インプレッサのリコールについて

平成19年7月20日

平成19年7月20日、富士重工業株式会社より、国土交通省にインプレッサのリコールを届け出いたしました。

改善箇所説明図

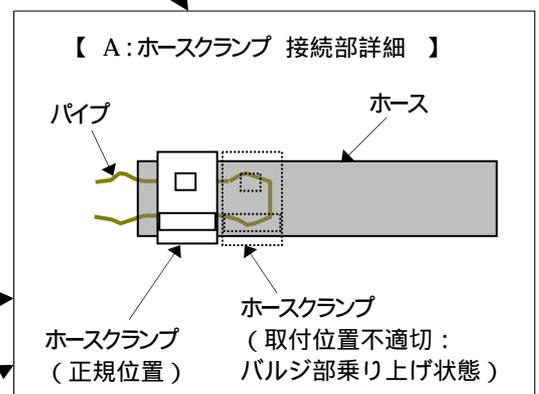
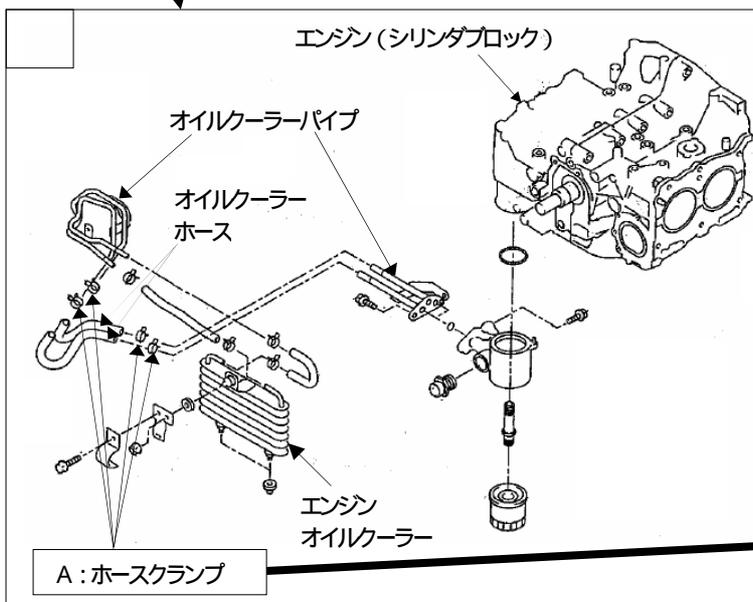
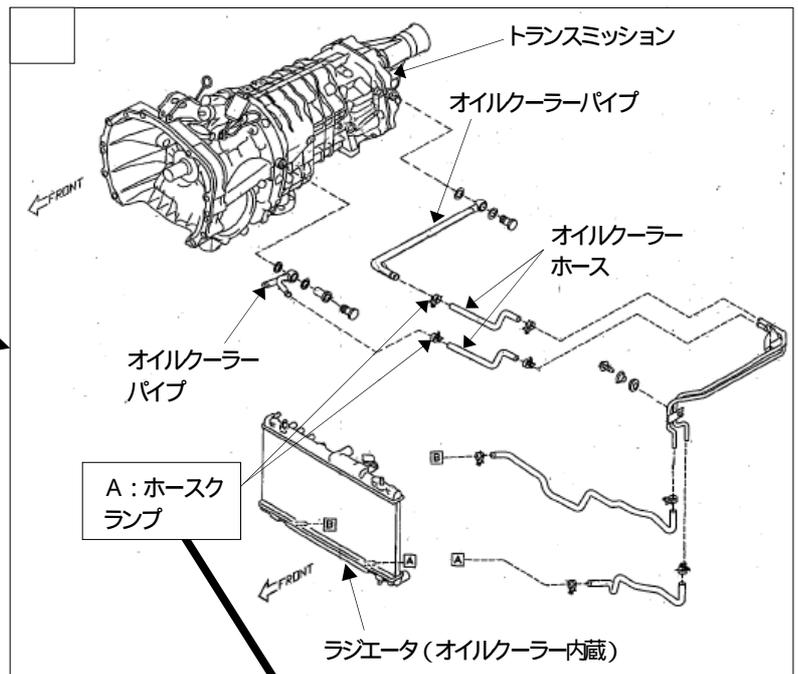
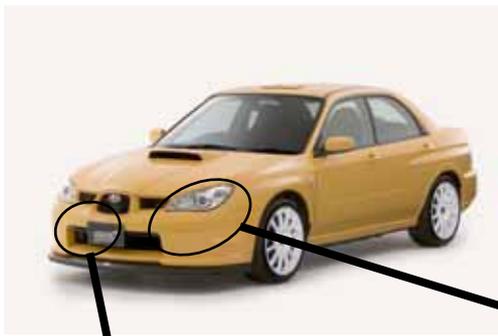
基準不適合発生箇所

製造工程において、原動機のオイルクーラーホース接続部のクランプの取付位置が不適切なものがある。そのため、そのまま使用を続けると、当該接続部よりホースが抜け、最悪の場合、漏れたオイルが排気管に掛かり、火災に至るおそれがある。

製造工程において、手動式変速機のオイルクーラーホース接続部のクランプの取付位置が不適切なものがある。そのため、そのまま使用を続けると、当該接続部よりホースが外れてオイルが漏れ、最悪の場合、走行不能に至るおそれがある。

全車両、オイルクーラーホースのクランプの取付位置を確認し、クランプ位置が不適切な場合には、適切なクランプ位置に修正する。

エンジンオイルクーラー本体部に白色のペイントを塗布する。
